Décision individuelle n°2021-0126 du 19 AVR. 2021

portant autorisation spéciale en cœur du Parc national des Cévennes, pour travaux, constructions, installations, hors droit de l'urbanisme

- *nature des travaux* : **création de trois coupe-eaux bétonnés dans une rampe d'accès, création d'une calade en pierre de schiste et renforcement d'un fossé avec des dalles de schiste**
- *localisation des travaux* : **Lozère / commune de Barre des Cévennes / hameau du Vergougous / [REDACTED], localisation en cœur du Parc national**

Coupe-eau béton (échelle 1/25 + détail 1/5)

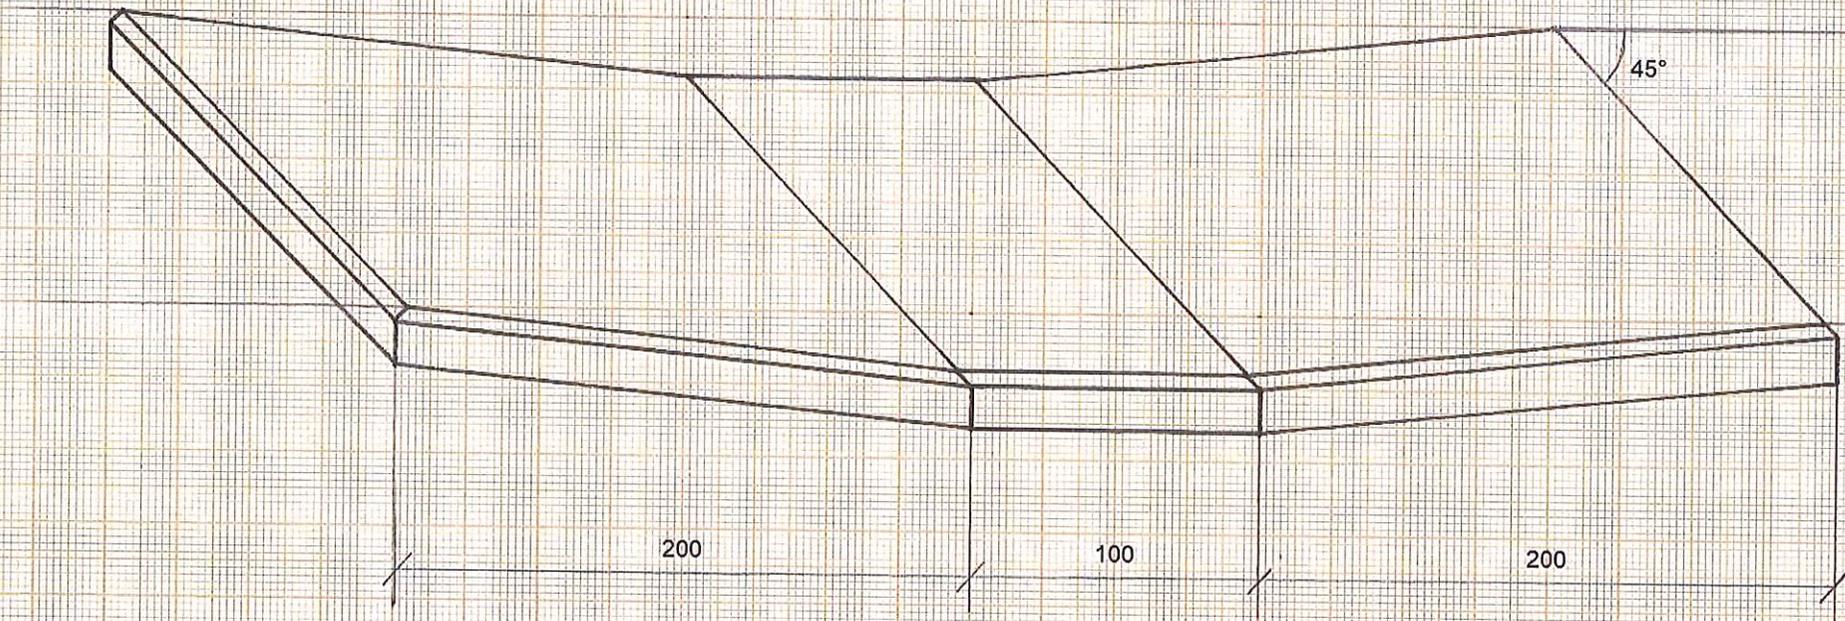
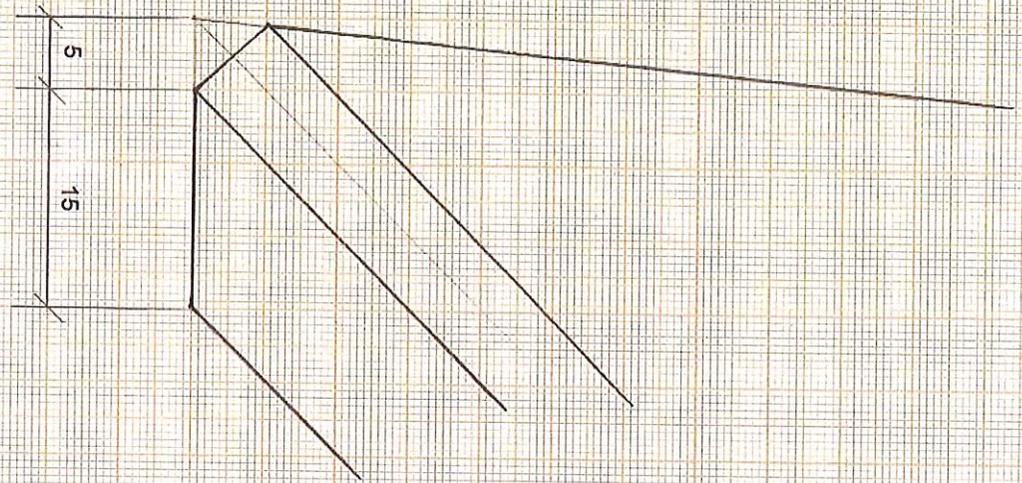
2-2 prescriptions concernant les coupe-eaux (cf. détail en annexe) :

Au nombre de trois, ils sont disposés entre la rampe bétonnée et l'épingle. Les bords sont coffrés et chanfreinés afin d'offrir une bonne résistance. Du béton teinté *ocre ténére* (dosage 0,5 %) est utilisé. La finition est broyée ;

arrêtes chanfreinées à 45° sur 5 centimètres
pente longitudinale +/- 10 %
pente transversale +/- 3 %
